公告号: A23-037

XW和XN系列照明型紧急停止开关之规格变更

针对型号

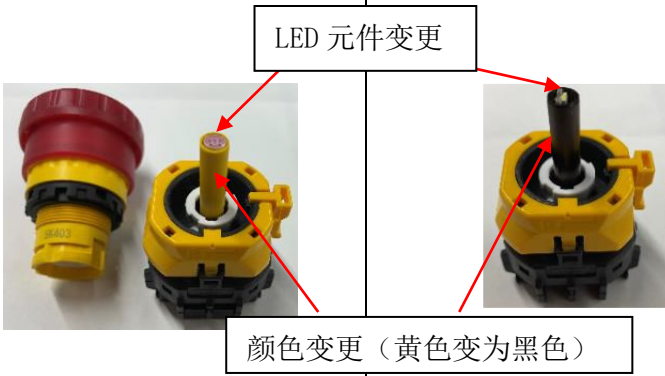
主要更改

LED 芯片、照明部件外观和电流消耗将更改如下:

操作电压	24V AC/DC	24V AC/DC
电流	变更前	变更后
	15mA	5mA
外观	 <p>LED 元件变更</p> <p>颜色变更 (黄色变为黑色)</p>
